〔改善箇所説明図〕

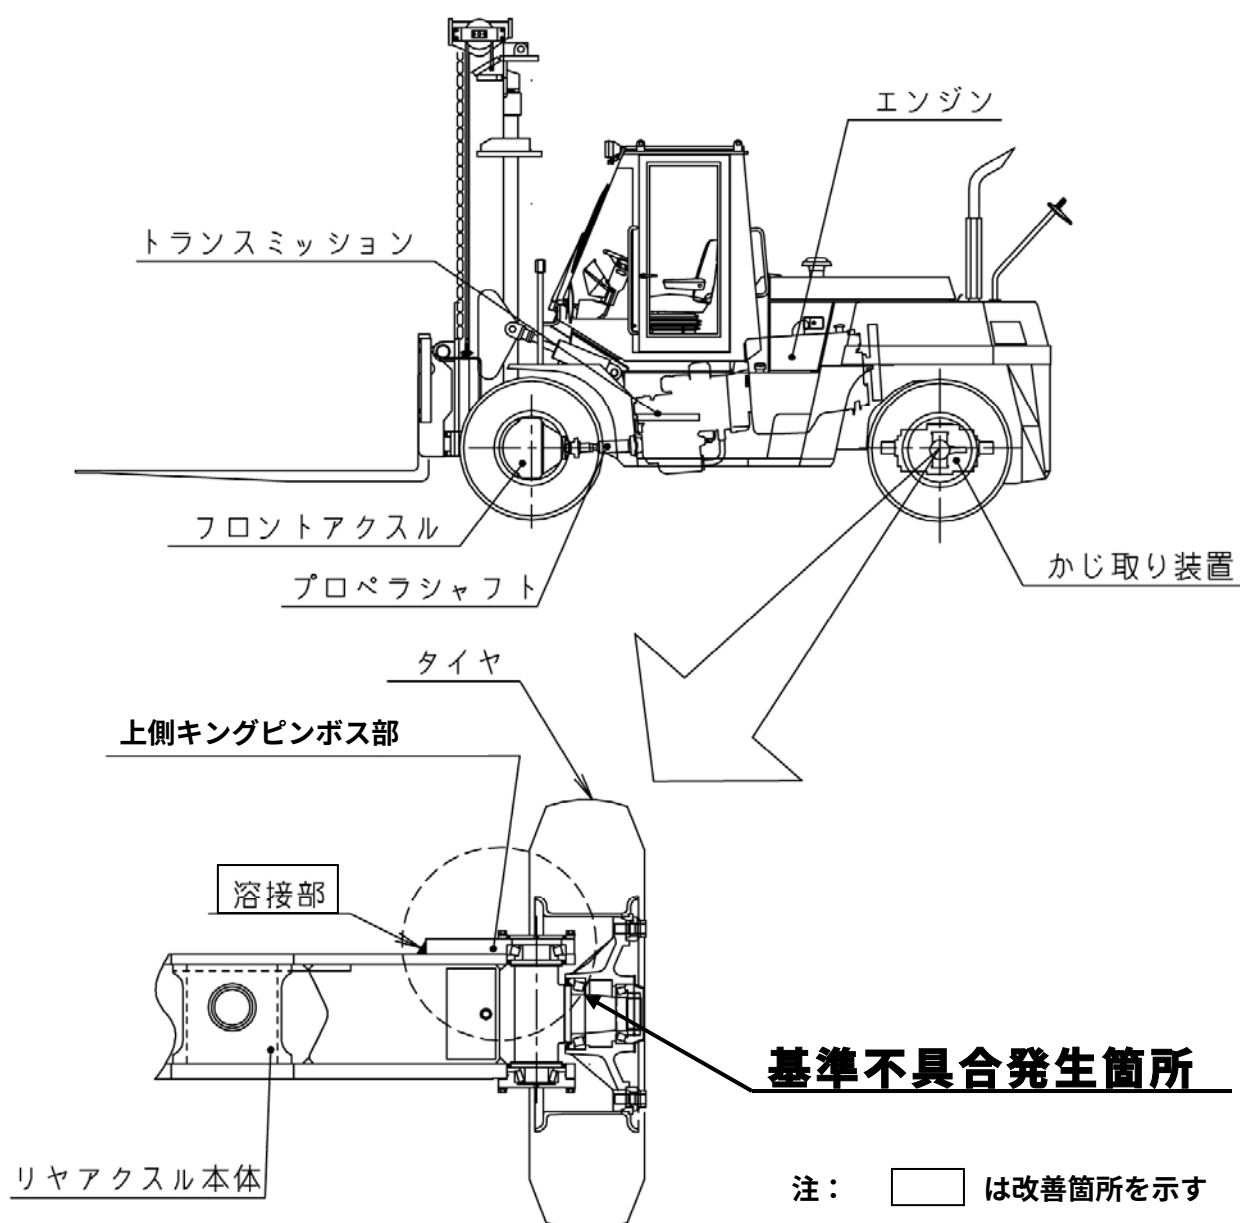
リアアクスルにおいて、キングピンボス部上側補強板とアクスルの溶接が不適切なため、強度が不足しているものがある。

そのため、溶接がはがれ、最悪の場合、キングピンが外れ、操舵不能に至るおそれがある。

全車両、キングピンボス部上側溶接部を補修する。

改善実施車は識別のため、上板に白ペンキでマーキングする。
